**GZ: 2022-0.903.813**  
Wien, am 27.2.2023  
CO/ag

**WEGEN** § 3 Abs 1 StWG 1968;  
380-kV-Steiermarkleitung,  
UW Kainachtal-UW Südburgenland;  
§ 13 Abs 3 AVG

**NACHREICHUNG  
von Unterlagen (Verbesserung)**

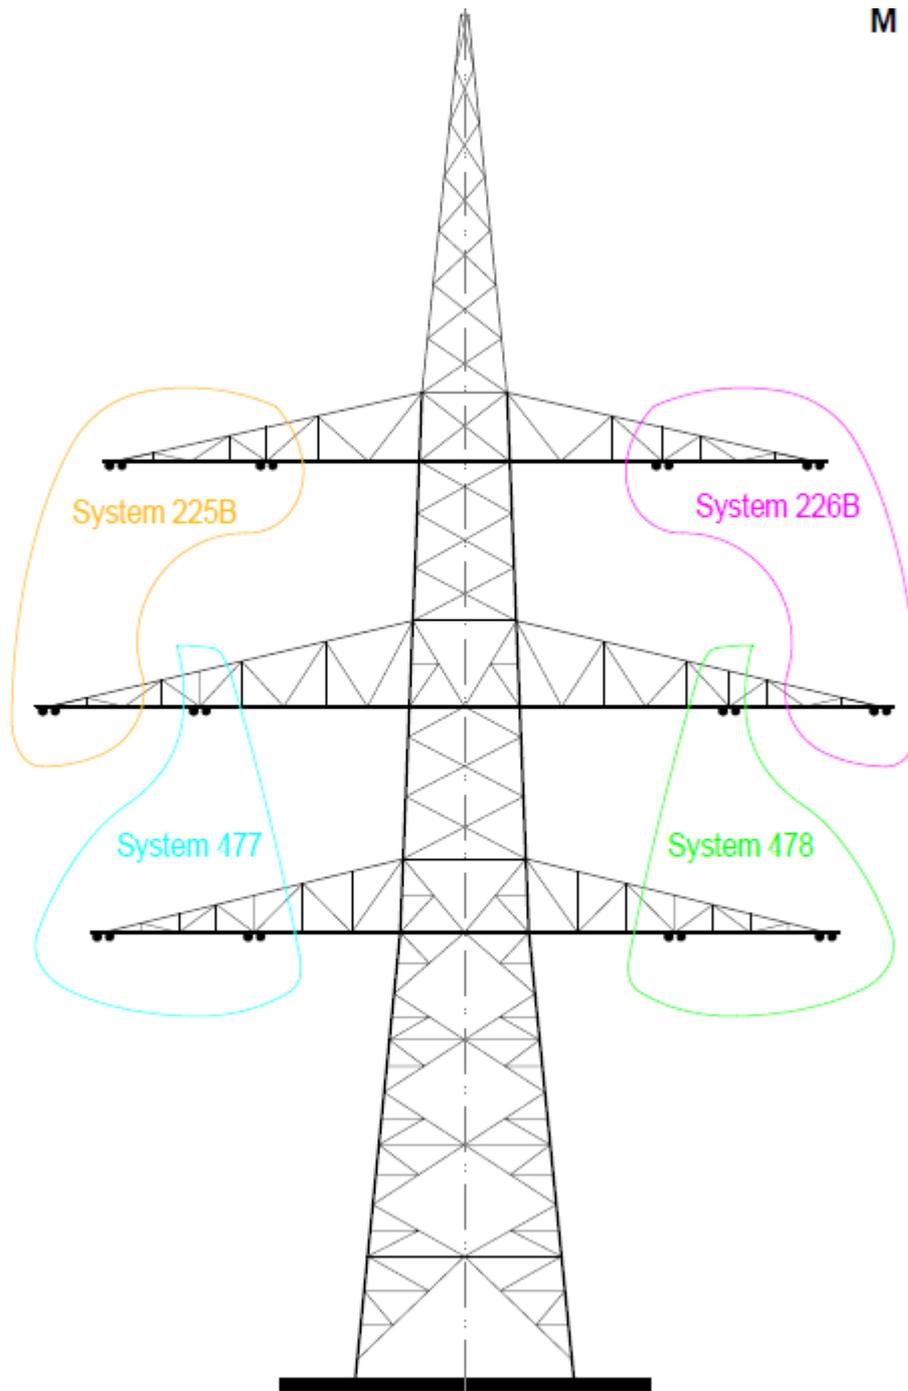
4. Die Mastbildzeichnung Nr. L 8493a zeigt den Winkelabspannmast Nr. 477-M4683. Wie sind die **Systeme der Vierfachleitung** angeordnet? (1) Wo befindet sich beim Endabspannmast Nr. 477-M4684 (Mastbild Nr. L 8636/1a) das 220 kV-System 226B? (2) Bei den Masten Nr. 477-M4683 und 477-M4684 kommt es durch die Leitungsverschwenkung zu einer Belastungsänderung. Nach welchen Normen werden diese Bestandsmasten überprüft? (3)

Ad (1):

Am Mast Nr 477-M4683 bleibt die Systemanordnung ident.
